Oggetto: Procedimento su istanza di provvedimento Autorizzatorio Unico Regionale (P.A.U.R.) - Codice pratica: 20/121067. Progetto: VARIANTE SOSTANZIALE DELL'A.I.A. N. 9/11 DEL 9/12/2011. Proponente: COGESA SpA di Sulmona (AQ). Conferenza dei Servizi del 21/09/2021. Richiesta parere tecnico SGR nota ARTA n. 46598 del 24/09/2021. **Valutazioni tecniche.**

Relazione tecnica

Procedimento su istanza di provvedimento autorizzatorio unico regionale (art. 27 bis del d.lgs. 152/06) - variante sostanziale dell'A.I.A. n. 9/11 del 9/12/2011 - Società COGESA spa - Sulmona
Valutazioni tecniche su integrazioni fornite a riscontro nota ARTA Area Tecnica prot. 0038640/2020 del 03/09/2020 e nota ARTA prot. N. 7683 del 11/01/2021

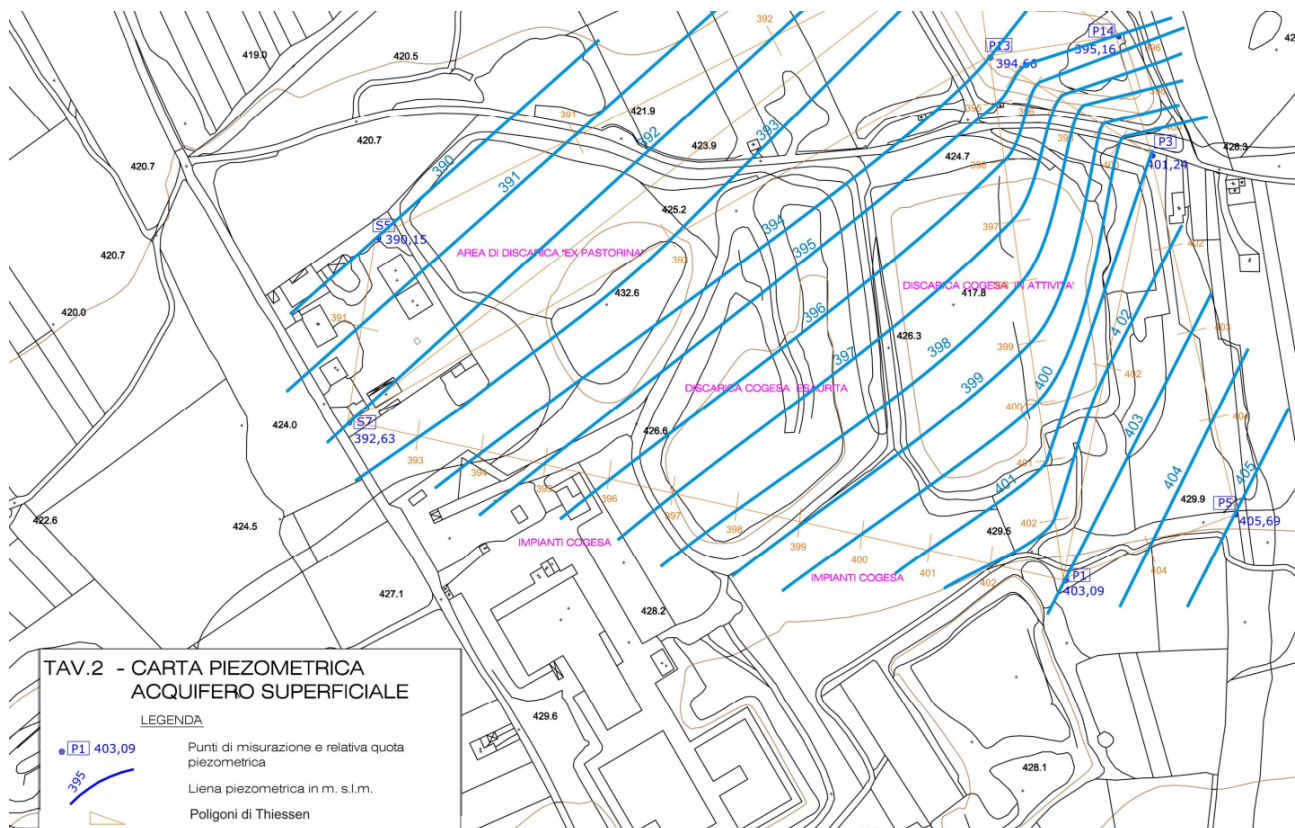
- ⇒ Nella documentazione integrativa prodotta ad Ottobre 2020 è presente la Relazione Geologica, che si ritiene debba essere integrata con una carta idrogeologica di dettaglio, ricostruita con la lettura dei piezometri presenti, riportante le isopiezometriche, la direzione della falda e l'ubicazione dei piezometri.
- ⇒ Chiarire se sono stati effettuati campionamenti ed analisi del terreno in attuazione dell'art. 29 sexies c. 6 bis del D. Lgs. 152/06.

Il COGESA ha allegato il documento denominato ALLEGATO B.5.2. contenente la Relazione idrogeologica datata agosto 2011, la ricostruzione piezometrica datata agosto 2011 e il parere ARTA prot. n. 14523 del 18/10/2010.

Nell'ETD datato giugno 2021 il COGESA dichiara:

La discarica è dotata di 5 piezometri già evidenziati nella planimetria dei punti di monitoraggio e controllo "allegato L.8" e gli stessi sono stati utilizzati per eseguire la ricostruzione della superficie piezometrica sottostante la discarica. Una prima ricostruzione è stata eseguita dall'ARTA nel 2010 e riportata nell'Allegato B.5.2; Nel 2011 sono state eseguite altre due ricostruzioni: una da parte del Geologo Pietromartire per conto del COGESA SPA e riportata nell'Allegato B.5.3 e la seconda eseguita dalla Società Ecogest per conto del Comune di Sulmona allegato B.5.4. I risultati delle tre indagini confermano tutte lo stesso andamento.

Al momento non si hanno elementi aggiuntivi per ritenere opportuno di procedere con una nuova ricostruzione piezometrica.
